**INFORME DE HITO DE CONTROL**  
**N° 003-2020-OCI/0450-SCC**

**EJECUCIÓN CONTRACTUAL DE LA OBRA  
“REHABILITACIÓN DE LA TRANSITABILIDAD DE LA  
AVENIDA GRAU, CALLE TEOBALDO BURNEO Y CALLE  
PAIMAS, PUENTE TONDOYA DE LA CIUDAD DE PAIMAS,  
DISTRITO DE PAIMAS, PROVINCIA DE AYABACA – PIURA-  
SEGUNDA ETAPA”**

**HITO DE CONTROL N° 1 – RECEPCIÓN DE OBRA**

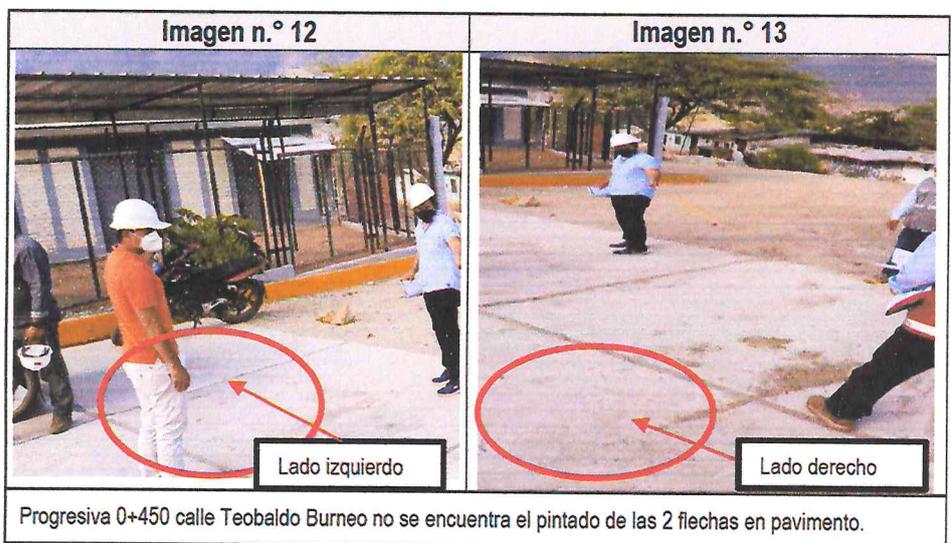
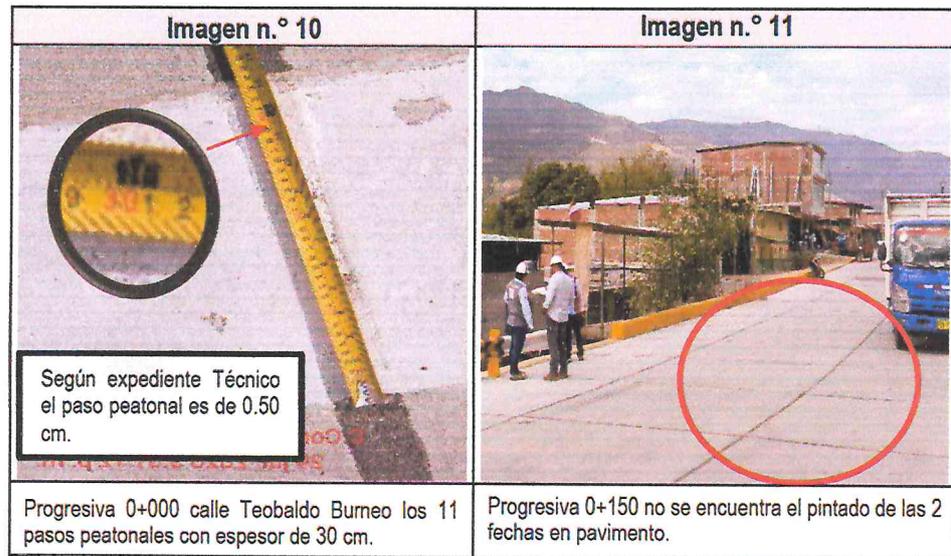
- ✓ Calle Teobaldo Burneo, con "Acta de Inspección Física n.° 001-2020-OCI-MPA-SCC" de 29 de julio de 2020, se dejó constancia de lo siguiente:

- En la Progresiva 0+000 el pintado de los 11 pasos peatonales son de un espesor de 0.30 cm con una longitud de 3 m (área de 1.087 m<sup>2</sup>). (imagen n.°15)
- En la progresiva 0+150 y 0+245, no se observó el pintado de las 2 flechas en pavimento según expediente técnico.
- En la progresiva 0+400 el pintado de 1 flecha en el pavimento no se observa.

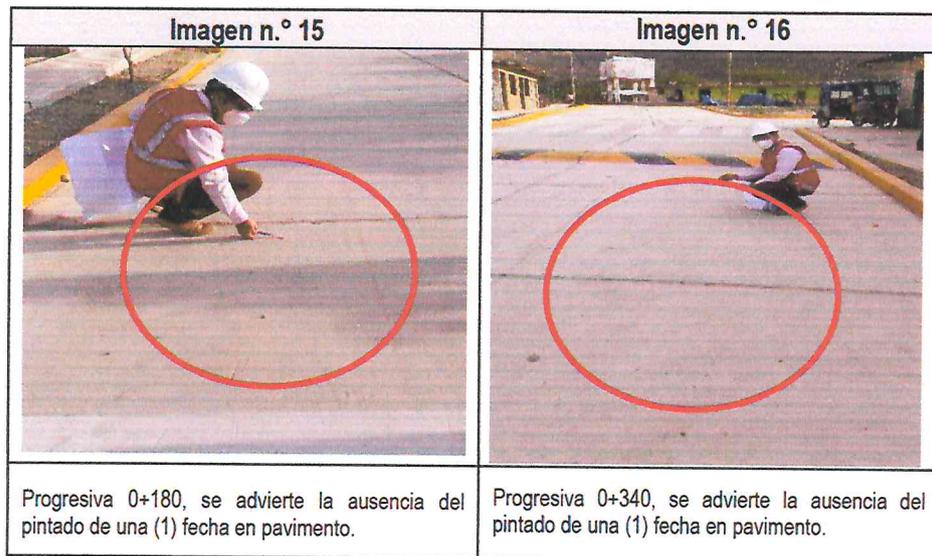
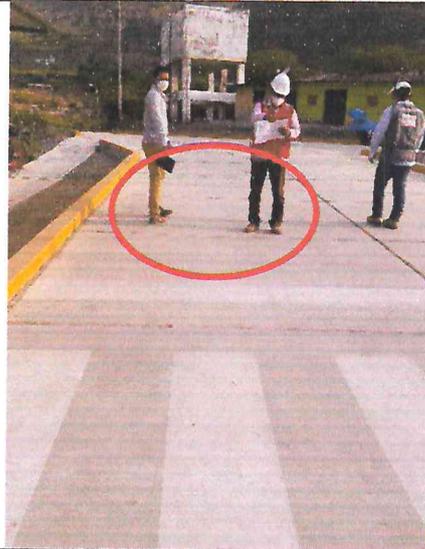
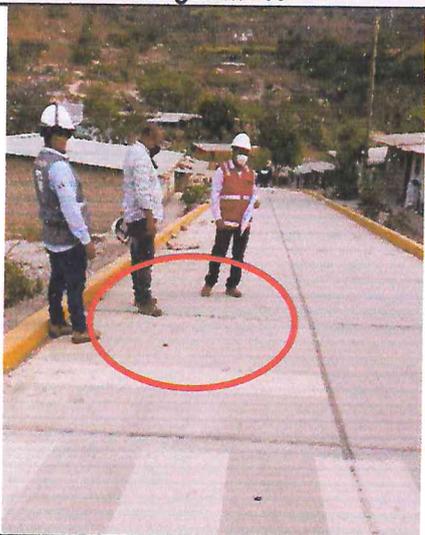
✓ Avenida Grau, con "Acta de Inspección Física n.º 002-2020-OCI-MPA-SCC" de 30 de julio de 2020, se dejó constancia de lo siguiente:

- En la progresiva 0+350 no se observa el pintado de las dos (2) flechas en pavimento y los pasos peatonales según expediente técnico.

Imagen n.º 21

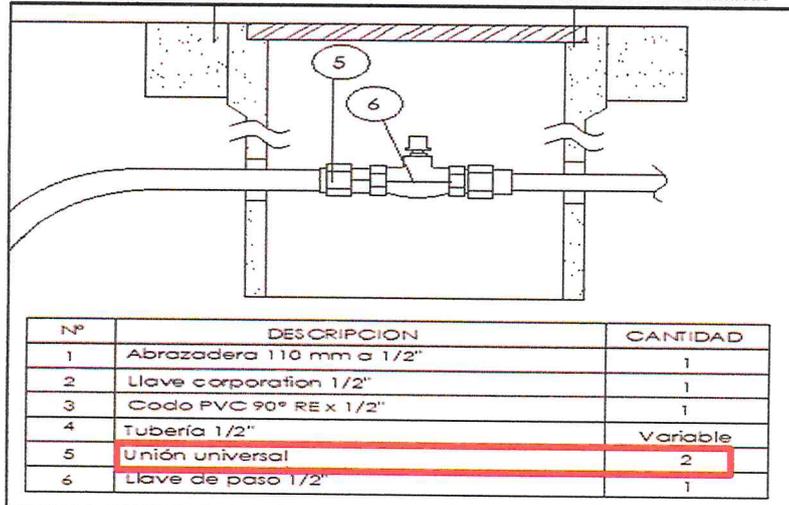
La especificación técnica del Expediente Técnico dice: "todos los accesorios detallados en los planos como parte de las conexiones domiciliarias"; asimismo, en el detalle de los Plano AP-01, AP-02 y AP-03 del expediente técnico detallan los accesorios (Imagen n.º 21) para su instalación, sin embargo, no detalla el material de la tapa, no obstante en el análisis de costo unitario especifica el material (Imagen n.º 22) siendo el marco y tapa F°F° P/medidor de agua de 1/2".

Al respecto, se advierte que solo se instaló una (1) unión universal en la conexión domiciliar de agua (Imágenes n.ºs 23 y 24) debiendo ser dos (2) y a su vez la válvula está instalada a un extremo de la caja de concreto la cual debió estar en el centro, tal como se detalla en los planos AP-01, AP-02 y AP-03 del expediente técnico. Asimismo, las tapas de las cajas de agua son de material Termoplástico (Imagen n.º 25) sin embargo, según el análisis de los precios unitarios es de F°F° (Fierro Fundido). Por lo que no hay una aclaración y aprobación del cambio de material por parte del Supervisor de obra; igualmente se aprecia que una (1) conexión domiciliar de agua ubicada en la calle Paimas Puente Tondoya no cuenta con tapa (Imagen n.º 26).

Imagen n.º 28	Imagen n.º 29

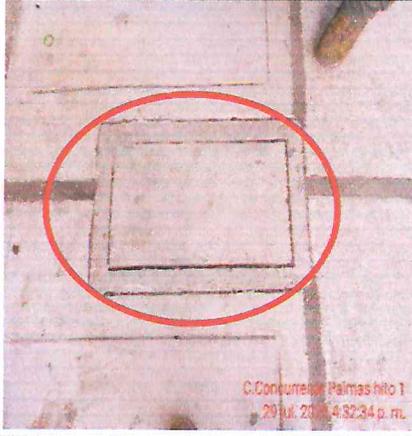
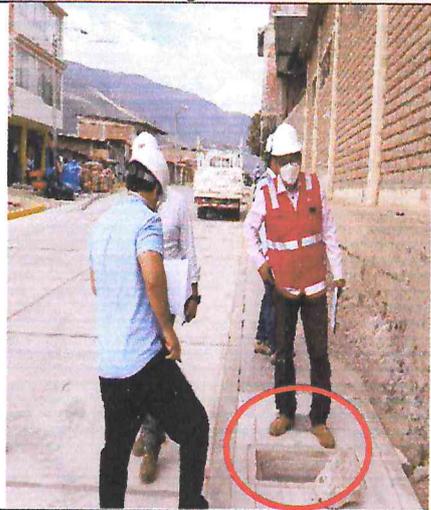
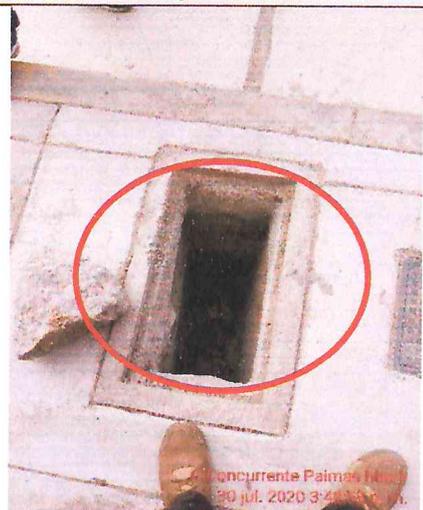
Sin embargo, se advierte que las cajas y tapas de registro del Alcantarillado instaladas según las Actas de Inspección física<sup>8</sup> levantadas en las tres vías son de concreto (Imagen n.ºs 28). Por lo que no hay una aclaración y aprobación del cambio de material por parte del Supervisor de obra. Asimismo la tubería de conexión domiciliaria del alcantarillado en la Calle Paimas Puente Tondoya (Imagen n.º 29) se encuentra expuesta; además no hay tapas en dos conexiones de desagüe, las cuales pueden causar accidentes a los transeúntes (Imágenes n.ºs 30 y 31).

<p>Caja de registro y tapa de concreto de conexiones del alcantarillado.</p>	<p>Progresiva 0+030 tubería Expuesta en Calle Paimas Puente Tondoya.</p>

<p>Entre progresiva 0+140 al 0+160 falta de tapa de concreto en conexión de desagüe en la calle Teobaldo Burneo.</p>	<p>Entre progresiva 0+000 al 0+020 falta de tapa de concreto en conexión de desagüe en la calle Paimas Puente Tondoya.</p>

▪ Partidas 04.01.03.01

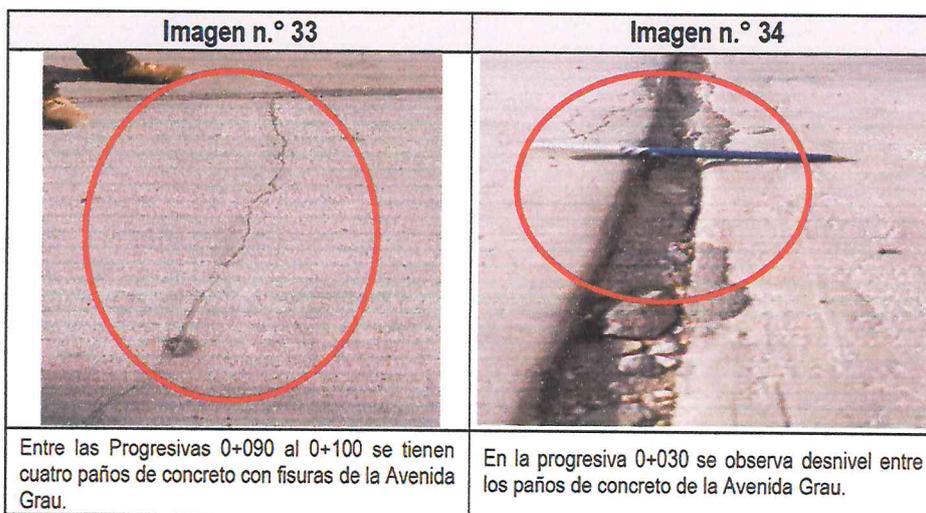
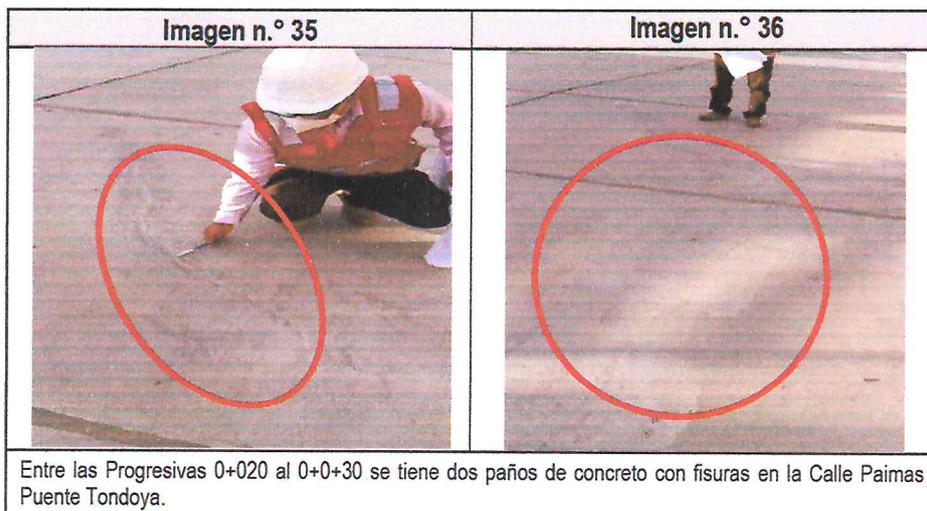
La comisión de control en el recorrido de la obra, encontró rajaduras y desnivel en los pisos de concreto en la avenida Grau<sup>9</sup> (Imágenes n.ºs 32, 33 y 34) y en la calle Paimas Puente Tondoya<sup>10</sup> (Imágenes n.ºs 35 y 36); asimismo, se apreció el tratamiento en paños de concreto del Pavimento con aditivo por parte de la residencia en la calle Teobaldo (Imagen n.º 37) y Avenida Grau (Imagen n.º 38), los cuales la comisión en revisión de los asientos de cuaderno de obra no encontró el pronunciamiento o aprobación por parte del supervisor de obra.

▪ **Partida 04.01.04.01 Juntas Asfálticas en Pavimento, e=1”**

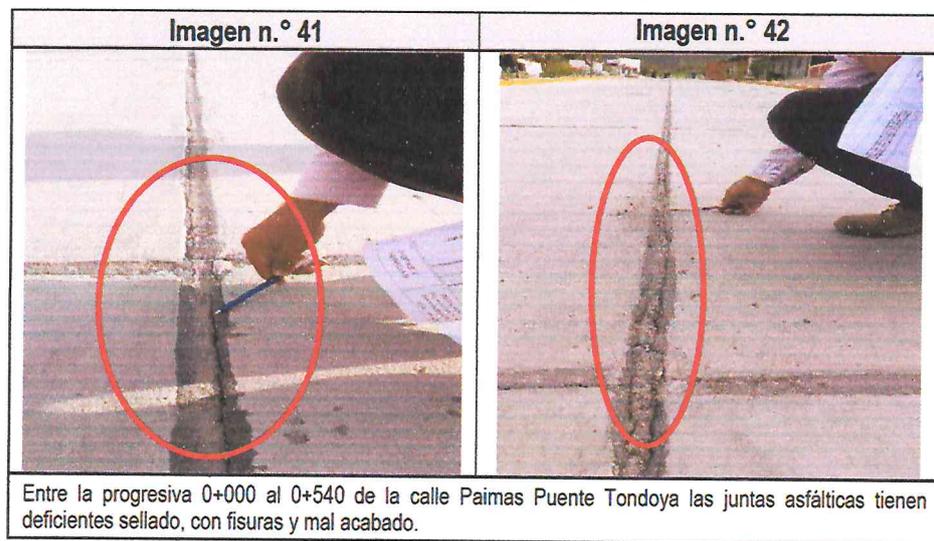
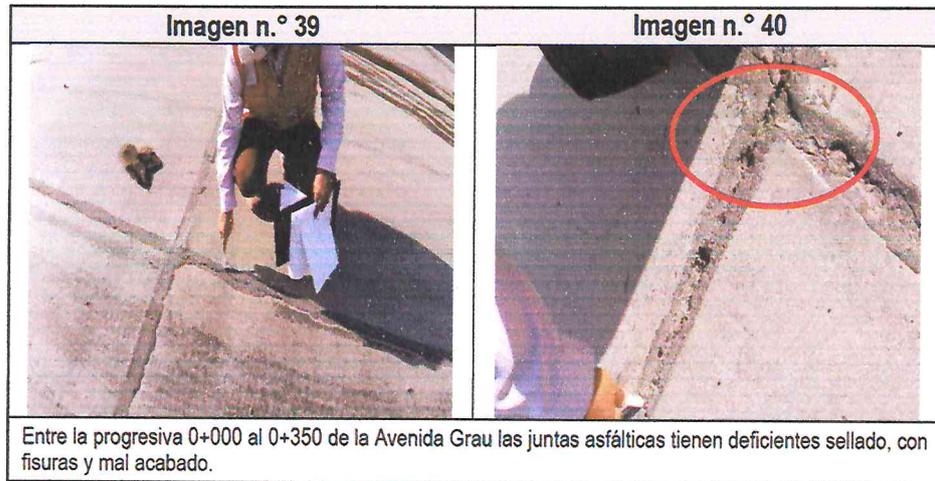
Según la especificación técnica indica: “Se llenara la junta con mezcla mastica asfáltica, evitando así problemas de filtración. Los materiales y procedimientos que se empleen para construir las juntas deben ser previamente aprobado por la Inspección”

La comisión de control en el recorrido de la obra, encontró en los pisos de concreto de la avenida Grau<sup>11</sup> (Imágenes n.ºs 39 y 40) y la calle Paimas Puente Tondoya<sup>12</sup> (Imágenes n.ºs 41 y 42), juntas asfálticas con deficiente sellado (fisuras), sin un buen acabado y la junta no se encuentra al nivel de pavimento, tal como se advierte en las siguientes imágenes:

▪ Partida 04.01.05.01 Pintado de pavimentos (símbolos - y letras).

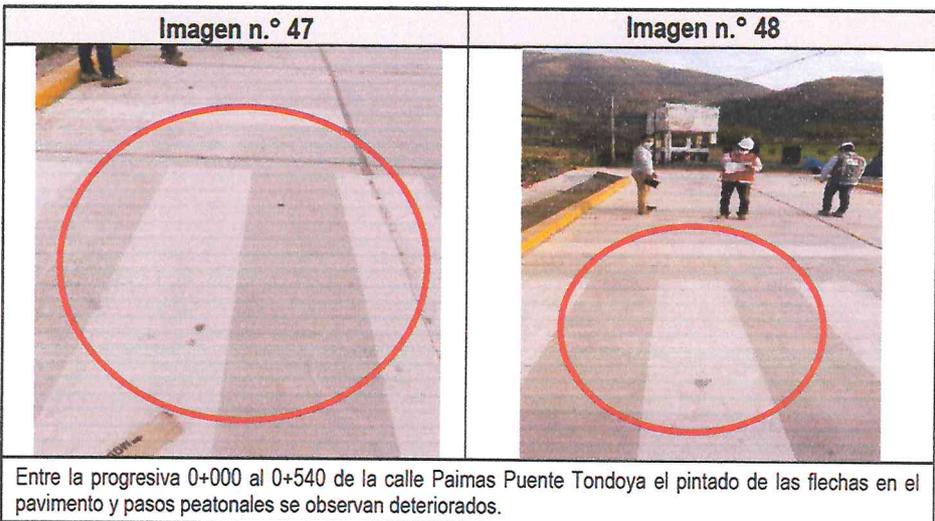
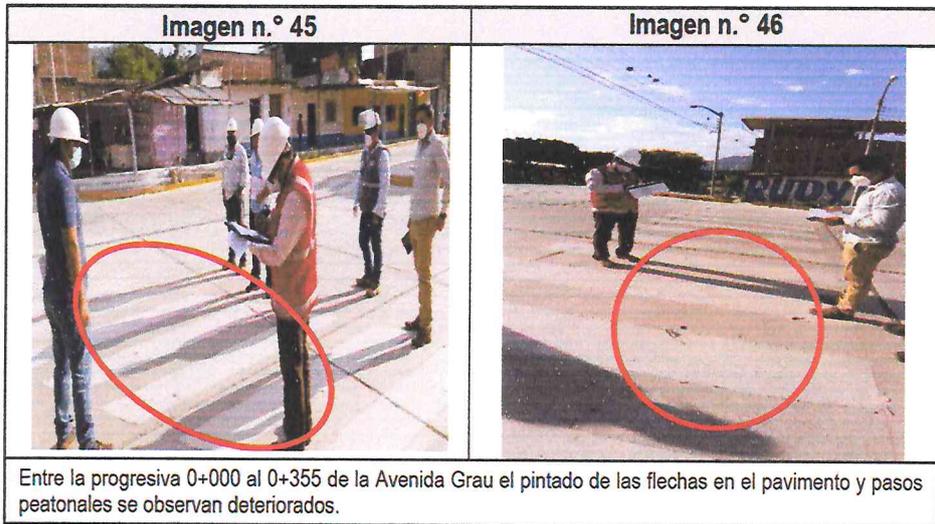
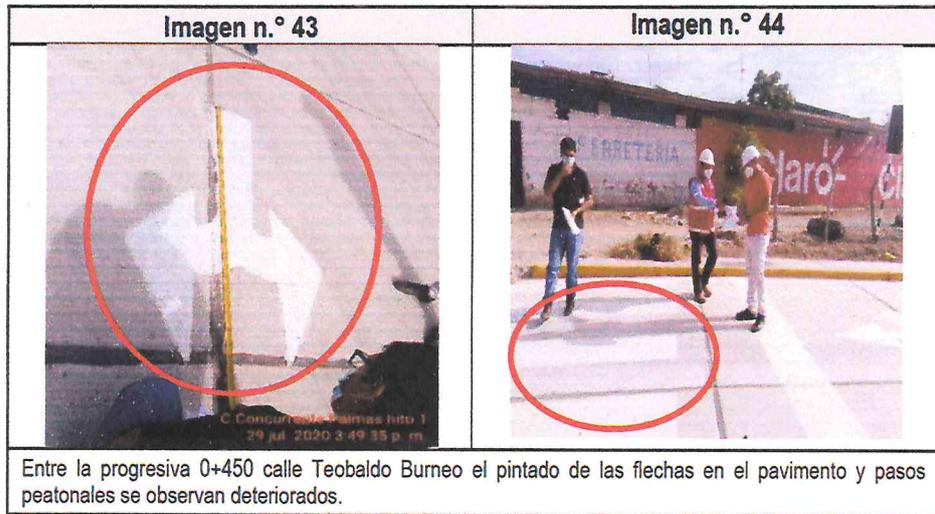
Según la especificación técnica dice: "Los símbolos, letras, flechas y otros elementos a pintar sobre el pavimentos, estarán de acuerdo a lo ordenado por el Ingeniero Supervisor, deberán tener una apariencia uniforme y satisfactoria, durante el día o noche, deberán ser corregidas por el ejecutor. Se empleara pintura en color blanco"; sin embargo, la comisión de control en el recorrido de la obra, observó el pintado de pavimentos deteriorado en las calle Teobaldo Burneo (Imágenes n.ºs 43 y 44), avenida Grau (Imágenes n.ºs 45y 46) y la calle Paimas Puente Tondoya (Imágenes n.ºs 47 y 48).

Imagen n.º 49  
Detalle de vereda

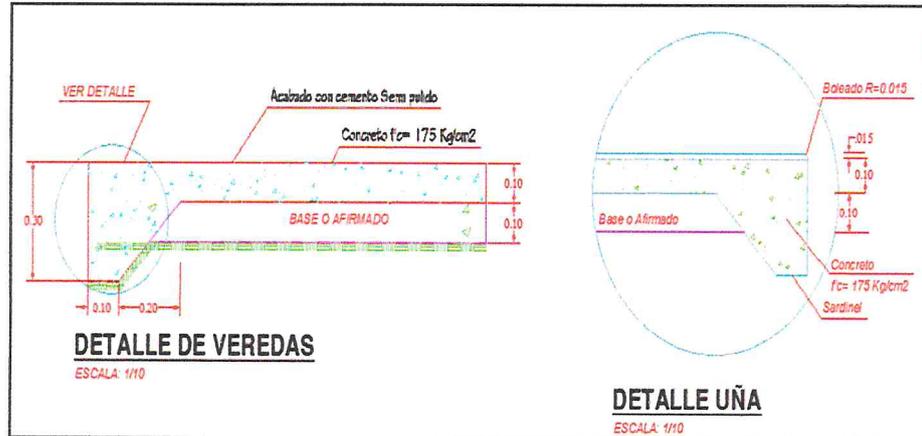
Según la especificación técnica de la partida 04.02.03.01 dice: "construidos de acuerdo con estas especificaciones en los elementos (losas) en la forma, dimensiones y clases indicados en los planos y/o la mejor disposición en campo bajo aprobación del supervisor", y en revisión del detalle en la Especialidad Pistas y veredas del Plano PV-01, PV-02 y PV-03 del expediente técnico (Imagen n.º 49).

Se advirtió que las veredas de concreto de la calle Teobaldo Burneo tienen deficiencias, dejando constancia en Acta de Inspección Física n.º 001-2020-OCI-MPA-SCC" de 29 de julio de 2020, en donde se observaron graderías dentro del ancho de vía (Imagen n.º 50) de formar irregular con grietas (cangrejeras) y no se observa una profundidad de la uña dejando expuesto el costado de la vereda (Imágenes n.ºs 51 y 52). Asimismo, se apreciaron columnas de madera dentro del ancho de vereda ocasionando obstrucción para el tránsito peatonal (Imagen n.º 53).

Imagen n.º 52	Imagen n.º 53
<p>Progresiva 0+140 de la avenida Grau lado izquierdo se observó vereda con fisura</p>	<p>La vivienda en donde se han realizado las veredas en la avenida Grau entre la progresiva 0+000 al 0+151 se han encontrado daños en sus paredes.</p>

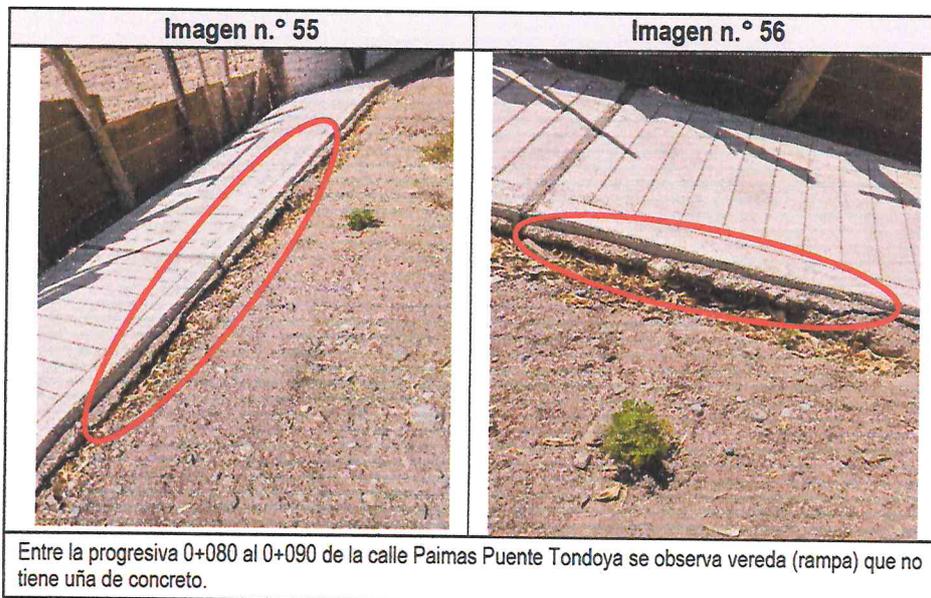
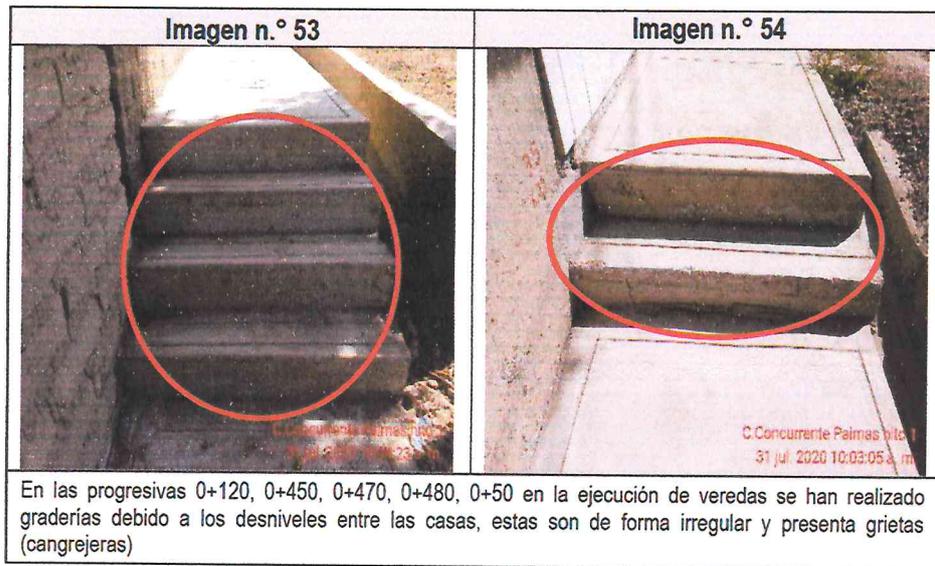
Mediante Acta de Inspección Física n.º 002-2020-OCI-MPA-SCC" de 30 de julio de 2020 en la Avenida Grau se observó una vereda con fisura en la progresiva 0+140 (Imagen n.º 52) y vivienda dañada por el contratista en la ejecución de la obra (Imagen n.º 53).
